Veřejná zakázka:
„Výstavba nadzemních koridorů ve Slezské nemocnici v Opavě, p.o.“

VYSVĚTLENÍ, ZMĚNA NEBO DOPLNĚNÍ ZADÁVACÍ DOKUMENTACE

Vysvětlení zadávací dokumentace č. I ze dne 5. 6. 2023

V zadávací dokumentaci, konkrétně ve Svazku 1, Příloze 2 „Projektová dokumentace“, se v dokumentu D.03.6.01 Technická zpráva uvádí:

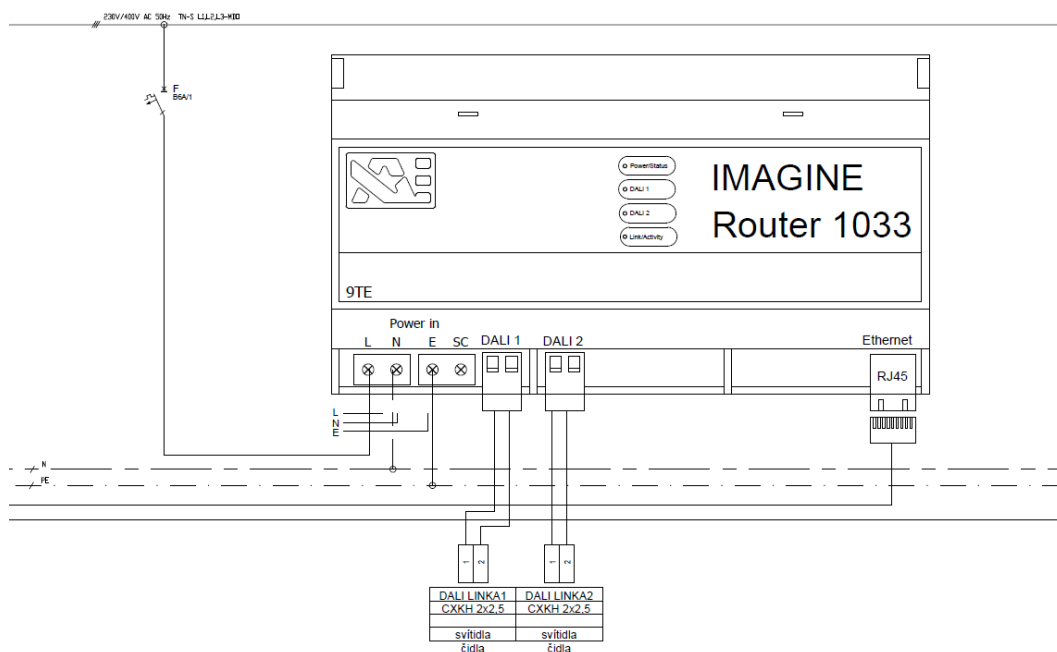
7. Elektronická kontrola vstupu – EKV

System kontrolly vstupu omezuje možnost nekontrolovatelného přístupu osob do prostor, z bezpečnostního hlediska považovaných za exponované, umožňuje lokalizovat pohyb osob v objektu, ovládá otevírání mechanických zábran, nahrazuje používání klíčů identifikačním prostředkem, který není snadno kopírovatelný, přitom umožňuje po skončení pracovní doby ještě uzamčení prostor klíčem. Dle potřeby je možnost zadaná přístupová oprávnění nadefinovat i časově.

Přístupový systém je projektován jako rozšíření stávajícího přístupového systému pro zachování kompatibility s již používaným přístupovým systémem.

Ze zadávací dokumentace ovšem není zřejmé, o jaký přístupový systém se jedná.

Dodavatel si touto cestou dovoluje požádat zadavatele o sdělení typu nebo výrobce stávajícího přístupového systému tak, aby mohl příslušnou část relevantně ocenit.

Zadavatel uvádí, že stávající přístupový systém je od výrobce ID - KARTA, s.r.o. (<https://www.id-karta.cz/>)

10	K	F.010	Projektová dokumentace realizační	ks	1,000
----	---	-------	-----------------------------------	----	-------

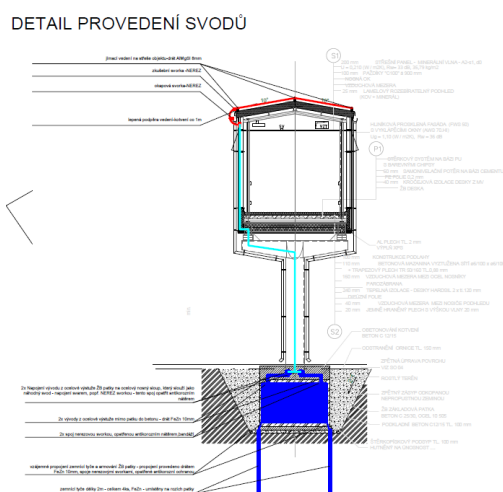
Dodavateli není jasné, co má být předmětem dodávky této položky. Podkladem pro zpracování nabídky dodavatele je zadávací dokumentace, jejíž součástí je projektová dokumentace pro provedení stavby, za jejíž správnost a úplnost zodpovídá zadavatel.

Dodavatel si touto cestou dovoluje požádat zadavatele o sdělení co je předmětem dodávky položky „Projektová dokumentace realizační“.

Ano, zadávací dokumentace obsahuje dokumentaci pro provedení stavby. Dokumentace realizační je výrobní a dílenská dokumentace, podle které se bude dílo realizovat.

V zadávací dokumentaci, konkrétně ve Svazku 1, Příloze 2 „Projektová dokumentace“, se v příloze D.03.05.08 Půdorys koridoru - hromosvod a uzemnění nachází následující detail provedení svodů:

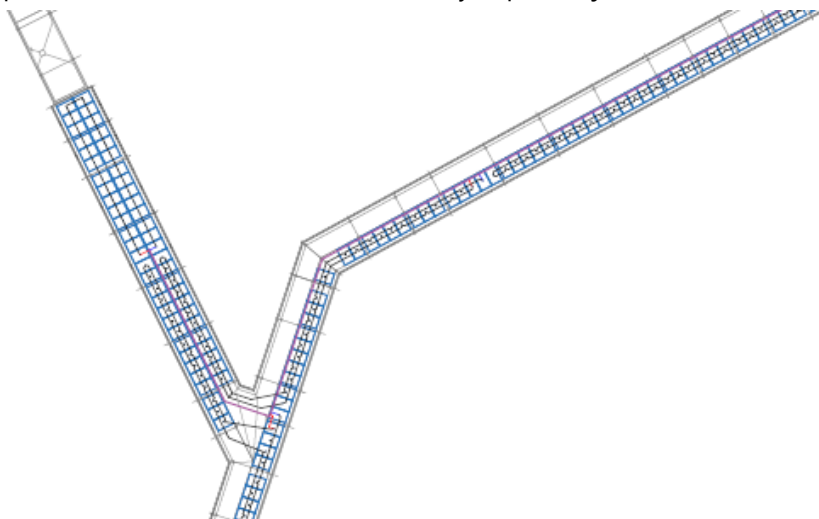
Při porovnání obou výkresů je tedy zřejmé, že obě části projektové dokumentace nejsou vzájemně zkoordinovány.

Projekt silnoproudé elektroinstalace, konkrétně jímací soustava vůbec nepočítá s umístěním FVE panelů v ochranném prostoru jímací soustavy. Jímací vedení je v kolizi s umístěním FVE panelů a nelze tedy dodržet ani min. bezpečnou vzdálenost.

Projektová dokumentace tedy v této části nesplňuje požadavky ze souboru norem ČSN EN 62305.

Dodavatel si touto cestou dovoluje požádat zadavatele o úpravu zadávací dokumentace tak, aby byly výše uvedené části projektové dokumentace zkoordinovány a splňovaly požadavky ze souboru norem ČSN EN 62305.

Pro zachování stávajícího instalovaného výkonu fotovoltaické elektrárny, dodržení bezpečné vzdálenosti „s“ a umístění fotovoltaické elektrárny v ochranném prostoru jímací soustavy musí být provedena přeložka hromosvodu, a to vyzdvižením jímací soustavy nad fotovoltaickou elektrárnu, případně musí být jímací soustava pospojována s fotovoltaickou elektrárnou a jímací soustava bude muset být doplněna pomocnými jímáči o výšce 400 mm. Konkrétní řešení navrhne dodavatel v rámci realizační dokumentace.

ve Svazku 1, Příloze 2 „Projektová dokumentace“, se v příloze D.06.00 Technická zpráva, kde se na straně 5 uvádí následující:

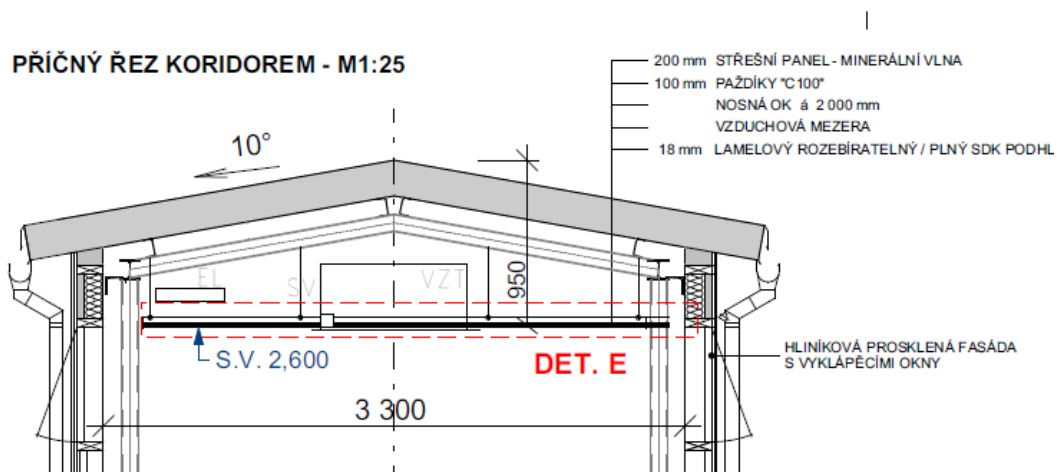
V zadávací dokumentaci dodavatel nenalezl žádný detail, jak by měla konstrukce pro FVE panely vypadat. Sousedství „Standardní systémová konstrukce“ je dle názoru dodavatele jen velice obecný pojem.

Dodavatel si touto cestou dovoluje požádat zadavatele o poskytnutí ideového návrhu konstrukce pro umístění FVE panelu vč. zamýšleného náklonu pro oba způsoby instalace (jedna řada panelů a dvě řady panelů), vč. detailů použití gumových nebo pryžových podložek pro zamezení poškození krycí fólie střešního pláště tak, aby bylo možné výše uvedenou položku relevantně ocenit.

Uvedenou nosnou konstrukci pro fotovoltaické panely bylo nutné zvolit vzhledem k tomu, že střešní krytina je tvořena PVC folií. Jedná se o navaření tzv. kaps s kotvícími prvky na PVC folii tak, aby se zamezilo narušení stávající hydroizolační vrstvy střechy. Sklon FV modulů bude odpovídat sklonu střechy tedy 10°.
